Vorprüfbericht | 1.Stufe

B616 | Block 616

**Untersuchung städtebaulicher
Entwicklungspotenziale im Block 616
in Berlin Kreuzberg**

**Zweistufiges Werkstattverfahren
als parallele Mehrfachbeauftragung**

STADTZIMMER UND QUARTIERSNISCH

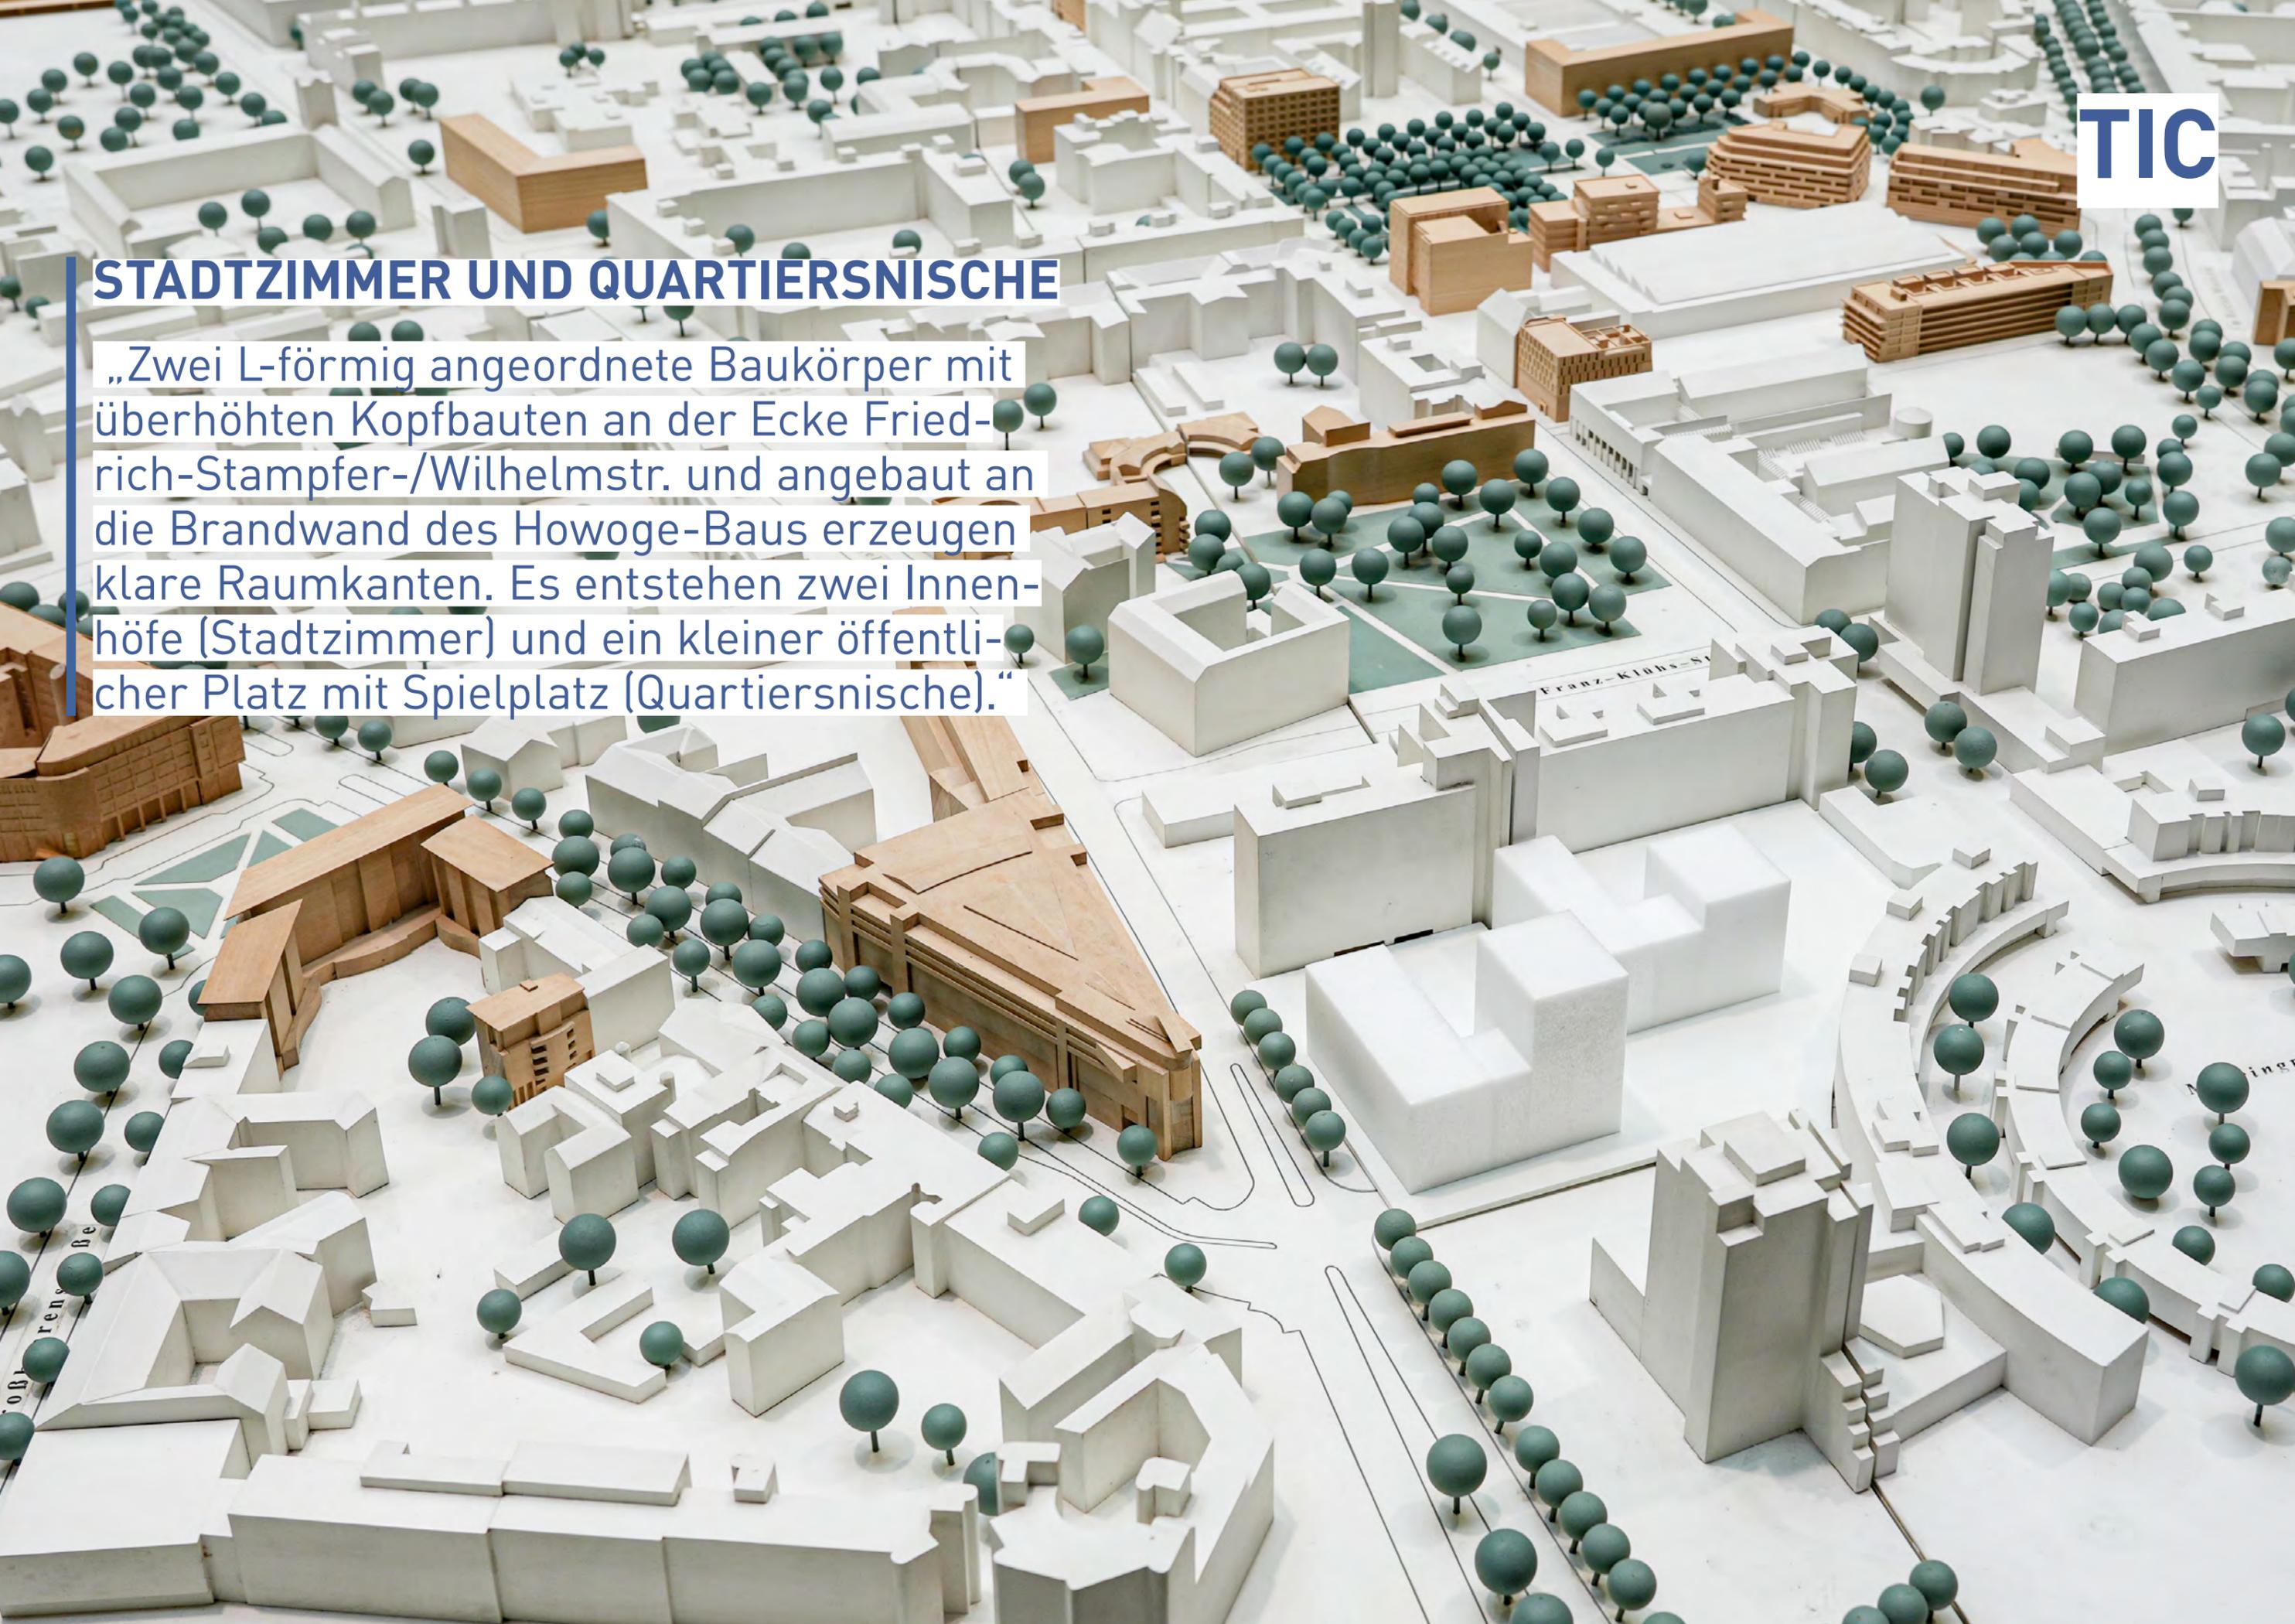
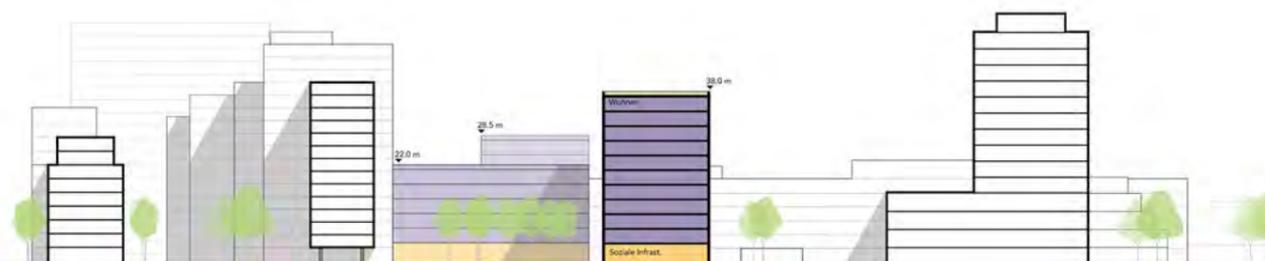
Prüfthema	Institution	Wertung	Heilbarkeit	Kommentar
Städtebauliches Einfügen	Stadtkontor	-	↘	Bauliche Verdichtung und Höhenentwicklung nicht angepasst
	LokalBau	+	↘	Realaufteilung scheint gut möglich
	Stadtplanung	++	↑	Ableitbare Setzung und Volumen der Baukörper.
	Fachkreis Koop. Stadtentwicklung	+	↔	Konzept des Weiterbaus erzeugt unterschiedliche Innenhofqualitäten und -situationen
Denkmalverträglichkeit	Gebietsvertretung	-	→	
	LDA & UD	+	↘	Hochpunkt am grünen Stadtzimmer möglicherweise kritisch, ansonsten denkmalverträglich
Lärmrobuster Städtebau	LokalBau	+	↑	schaft ruhige Höfe
	ISU Plan	+	↘	Rel. gute Abschirmung durch Riegel, auch in 2.Reihe - Wohnnutzungen zurückversetzt - Abstand zur Straße sehr gering
Gebäudestruktur	LokalBau	++	↑	
	Soziale Infrastruktur	+	↔	Kleinteilige Hofstruktur (Stadtzimmer) birgt sicherheitsrisiken -> viele "Ecken"; Unterschiedliche Geschossigkeit mit Hochpunkten führt zu mehr Wohneinheiten

Stadtplanung	++	↑	Problematische Grundrisse in den Ecken.
	Fachkreis Koop. Stadtentwicklung	+	↔	hybride Baukörpertypologie mit Potenzial der Differenzierung
Nutzungskonzept	Gebietsvertretung	--	↓	Die geometrischen gedoppelten Winkelbauten vernichten Freiflächen.
	Stadtkontor	++	↑	städtebauliche Kennwerte entsprechen den Vorgaben (Verhältnis Wohnen zu Nicht-Wohnen)
	LokalBau	+	↘	alles nachvollziehbar
	Stadtplanung	++	↑	Räumliche Verortung der Nutzungen (Bürogebäude zur Wilhelmstraße) wird positiv gesehen.
Freiraum	Soziale Infrastruktur	+	↘	Verortung der EG Nutzungen nicht vollständig nachvollziehbar; Nutzungsverteilung sollte Schnittstellenfunktion zwischen Freiräumen einnehmen, wenn gut verortet
	Gebietsvertretung	+	↘	
	LKA Priv 12	+	↔	Eingeschränkte Übersichtlichkeit durch verwinkelte Raumstruktur, zudem Einschränkung der Übersichtlichkeit durch fehlende Sichtachse entlang „Howoge Scheibe“. Klare Zonierung und Nutzungszuweisung der Freiräume. Anordnung Kitafreiflächen bedarf klarer Abgrenzung, führt sonst zu Nutzungskonflikten

Stadtkontor	--	↘	erheblicher Eingriff in Bestandsflächen der HOWOGE, fragmentierte Freiräume
Erschließung & Vernetzung	Umwelt- und Naturschutzamt	-	↔	Zerteilung der Freiflächen
	LokalBau	+	↘	
	Stadtplanung	+	↑	Klar strukturierte und zugeordnete Freiräume. Verschiedene Zonierungen sind ablesbar.
	Gebietsvertretung	-	↘	Vorhandene Frei-/Grünflächen des HOWOGE-Grundstücks werden dezimiert durch Neubebauungen auf diesem Grundstück. Ein ausreichend qualitativer wie quantitativer Ersatz ist nicht erkennbar.
Sanierungsziele	Soziale Infrastruktur	-	↔	Verbindung der Freiräume nicht vorhanden
	Stadtplanung	+	↘	Erschließung dürfte im weiteren Verlauf unproblematisch sein.
Kooperative Stadtentwicklung	Gebietsvertretung	-	↘	Durchwegung wie vorhanden fehlt.
	Stadtkontor	-	↔	soz. Sanierungsziele werden erfüllt, wenig behutsame bauliche Nachverdichtung, kein Zugewinn für Freiraumqualität der Bestandsbebauung
Kooperative Stadtentwicklung	Gebietsvertretung	++	↑

HÖFE

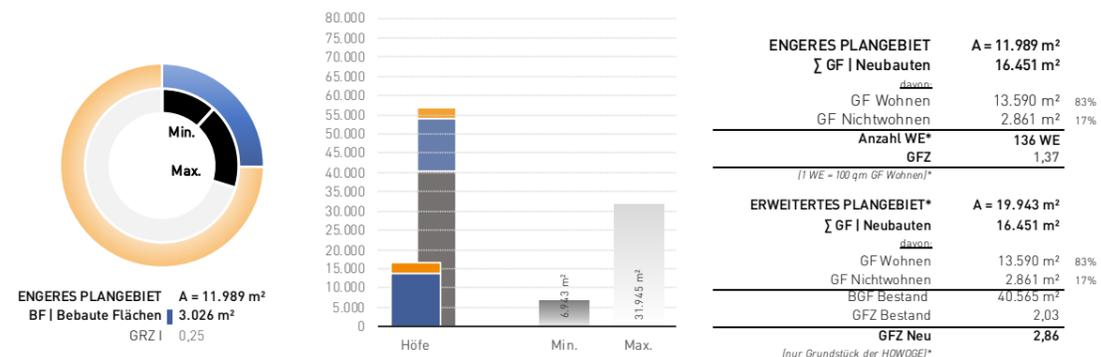
Prüfthema	Institution	Wertung	Heilbarkeit	Kommentar
Städtebauliches Einfügen	Stadtkontor	-	↔	Bauliche Verdichtung nicht angepasst, Höhenentwicklung angepasst
	LokalBau	+	↔	Höhenabstufung noch deutlicher möglich
	Stadtplanung	-	↔	Raumkante Wilhelmstraße zu zurückhaltend. Kleinteilige, verwinkelte Gebäudestruktur nicht nachvollziehbar.
	Fachkreis Koop. Stadtentwicklung	+	↔	positiv eigenständige und zugleich selbstähnliche Raumfiguren mit einer Folge von Wohnhöfen
	Gebietsvertretung	-	↔	
Denkmalverträglichkeit	LDA & UD	++	↑	Höhen und Abstände denkmalverträglich (Reduzierung der F-S Straße)
Lärmrobuster Städtebau	LokalBau	++	↔	
	ISU Plan	++	↔	Gute Abschirmung, insbesondere durch gebogene Baukörper - Abstand zur Straße sehr gering - Wohnnutzungen nicht zurückversetzt
Gebäudestruktur	LokalBau	+	↔	
	Soziale Infrastruktur	-	↔	Kleinmaßstäblichkeit der Hoftypologie kann Sicherheitsempfinden beeinträchtigen; Baukörper bieten kein ausreichendes Potential für nachbarschaftliche, quartiersbezogene Nutzungen im EG und 1. OG

Stadtplanung	-	↔	Für "Weiterbauen" im Ensemble zu kleinteilig und heterogen, tw. Abstandsflächenprobleme.
	Fachkreis Koop. Stadtentwicklung	+	↔	flexible Typologie für Wohnen, Büros und kleinteiliges Gewerbe
	Gebietsvertretung	-	↔	Neue Gebäudetypologie passt sich nicht ein, sieht etwas gewürfelt aus, Höhen durchaus richtig.
Nutzungskonzept	Stadtkontor	++	↑	städteliche Kennwerte entsprechen den Vorgaben (Verhältnis Wohnen zu Nicht-Wohnen)
	LokalBau	+	↑	
	Stadtplanung	-	↔	Wohnnutzungen zur Wilhelmstraße in den unteren Etagen schwierig. Wenig gewerbl. Flächen.
	Soziale Infrastruktur	+	↔	geringer Anteil an Nicht-Wohnen; keine explizite Flächenangabe zu soz. Infrastruktur; kleinteilige und vielfältige Nutzungsstruktur und -mischung; viele Mehrwerte für Nachbarschaft erwartbar; klare Trennung zwischen publikumswirksamen und nachbarschaftlich wirksamen Räumen.
	Gebietsvertretung	-	↔	
Freiraum	LKA PräV 12	++	↑	Hohes Maß an Übersichtlichkeit & Einsehbarkeit. Klare & Übersichtliche Wegeführung. Klare Zonierung & Nutzungszuweisung der Freiräume. Belebung des Raums (soziale Kontrolle) durch Attraktivität der Außenanlagen und Angebotsvielfalt

Stadtkontor	--	↔	erheblicher Eingriff in Bestandsflächen der HOWOGE, fragmentierte Freiräume
	Umwelt- und Naturschutzamt	+	↔	stark verschattetes Grün und Kompartimentierung durch diverse Wegebeziehungen
	LokalBau	+	↔	
	Stadtplanung	--	↔	Positionierung und thematische Belegung der einzelnen Freiräume ist nicht nachvollziehbar. Viele Restflächen.
Erschließung & Vernetzung	Gebietsvertretung	--	↔	Vorhandene Frei-/Grünflächen des HOWOGE-Grundstücks werden dezimiert durch Neubebauungen auf diesem Grundstück. Ein ausreichend qualitativer wie quantitativer Ersatz ist nicht erkennbar.
	Soziale Infrastruktur	+	↔	vielfältige Freiraumstruktur bietet Möglichkeiten für verschiedene Nutzungen. Durch Hoftypologie jedoch Fragen der Sicherheit vorhanden
	Stadtplanung	--	↔	Stadtplatz wendet sich von der Wohnbebauung im Gesamtquartier ab. Erschließung & Rettung erscheint im Zusammenhang mit den Außenräumen nicht möglich.

TETRIS

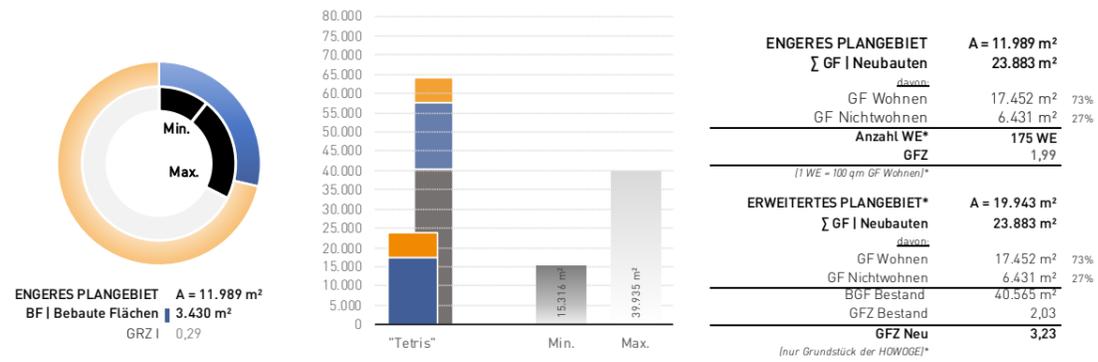
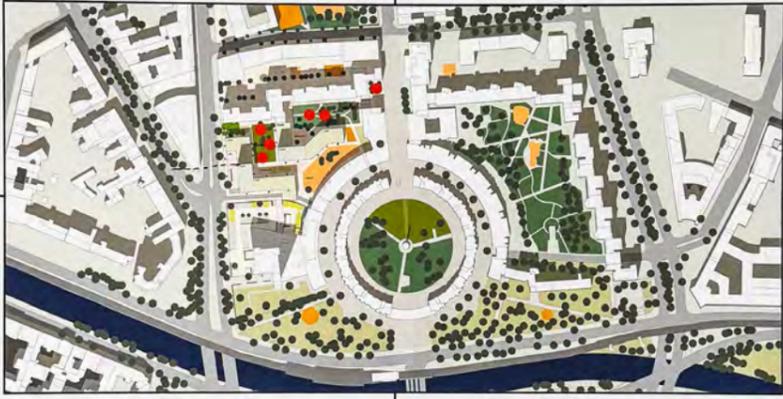
Prüfthema	Institution	Wertung	Heilbarkeit	Kommentar
Städtebauliches Einfügen	Stadtkontor	--	↔	Bauliche Verdichtung nicht angepasst, Höhenentwicklung angepasst
	LokalBau	!	↓	enge Angsträume
	Stadtplanung	-	↔	Die Gebäudehöhen & -tiefen sind ableitbar. Die städtebauliche Herleitung der Gebäudestellung erscheint jedoch willkürlich und wirkt wie ein Fremdkörper.
	Fachkreis Koop. Stadtentwicklung	+	↔	Hybridfiguren möglicherweise zu stereotypisiert für Raumqualitäten, positiv: Höhenabtreppung zum Denkmal
	Gebietsvertretung	-	↔	
Denkmalverträglichkeit	LDA & UD	+	↔	Abstand und Höhe des 9-Geschossers ggf. bedrängend
	LokalBau	+	↔	
Lärmrobuster Städtebau	ISU Plan	-	↔	Gute Abschirmung, insbesondere durch beide Baukörper - Abstand zur Straße sehr gering - Wohnnutzungen z.T. zurückversetzt
	LokalBau	-	↔	
Gebäudestruktur	Soziale Infrastruktur	+	↔	Verwinkelte Gebäudestruktur und viele Ecken birgt Sicherheitsrisiken; Enge Quartiersplätze zwischen Baukörpern

Stadtplanung	-	↔	Abstandsflächenrechtliche Probleme nicht abwägbar, zu massive Bebauung im Ensemble.
	Fachkreis Koop. Stadtentwicklung	+	↔	heterogene Gebäudestruktur mit durchgehenden Sockelzonen, räumliche Differenzierung?
	Gebietsvertretung	--	↓	Die geometrischen gedoppelten Winkelbauten zerstören die Orientierung im Gebiet incl. Verbindungen zum Mehringplatz.
Nutzungskonzept	Stadtkontor	++	↑	städtbauliche Kennwerte entsprechen den Vorgaben (Verhältnis Wohnen zu Nicht-Wohnen)
	LokalBau	+	↔	
	Stadtplanung	+	↔	Mit vielfältigen Nutzungen unterlagertes Wohnen entspricht den städtebaulichen Vorstellungen. Wohnen in den unteren Ebenen zur Wilhelmstraße wird kritisch gesehen.
	Soziale Infrastruktur	++	↔	Hoher Anteil an Nicht-Wohnen und jedoch keine explizite Nennung Anteil an sozialer Infrastruktur; Verortung der unterschiedlichen Nutzungen in jeweiligen Sockelgeschossen einleuchtend; Ausdifferenzierung der Nutzungen mit Mehrwert für Nachbarschaft.

Freiraum	Gebietsvertretung	-	↔	
	LKA PräV 12	-	↔	Eingeschränkte Übersichtlichkeit durch verwinkelte Raumstruktur, Einschränkung der Übersichtlichkeit durch fehlende Sichtachse an „Howoge Scheibe“. Anordnung Nutzungen Urban Gardening & Quartiersplatz führt ggf. zu Nutzungskonflikten. Hoher Anteil an Kiezzgärten reduziert öffentlichen Raum. Klare Zonierung & Nutzungszuweisung der Freiräume
	Stadtkontor	--	↔	erheblicher Eingriff in Bestandsflächen der HOWOGE, fragmentierte Freiräume
	Umwelt- und Naturschutzamt	-	↔	viele Baumfällungen
	LokalBau	!	↓	
Erschließung & Vernetzung	Stadtplanung	++	↔	Eindeutig ablesbare und miteinander verknüpfte Freiräume. Quartiersterrasse an Wilhelmstr nicht nachvollziehbar angeordnet. Die Angebote werden durch notwendige Wege eingeschränkt werden.
	Gebietsvertretung	--	↔	Vorhandene Frei-/Grünflächen des HOWOGE-Grundstücks werden dezimiert durch Neubebauungen auf diesem Grundstück. Ein ausreichend qualitativer wie quantitativer Ersatz ist nicht erkennbar.

Soziale Infrastruktur	+	↔	Enge Quartiersplätze zwischen Baukörpern keine Aufenthaltsqualität
Erschließung & Vernetzung	Stadtplanung	-	↔	Erschließung scheint möglich zu sein, da alle Flächen ineinander übergehen, jedoch wenig Platz. Rettungswege nicht dargestellt.
	Gebietsvertretung	+	↔	Alle Wege nur entlang der Häuser, etwas zwanghaft, bedingt durch die Verdichtung.
Sanierungsziele	Stadtkontor	-	↔	soz. Sanierungsziele werden erfüllt, wenig behutsame bauliche Nachverdichtung, kein Zugewinn für Freiraumqualität der Bestandsbebauung
	Gebietsvertretung	+	↔	
Kooperative Stadtentwicklung	Fachkreis Koop. Stadtentwicklung	+	↔	
	LokalBau	-	↔
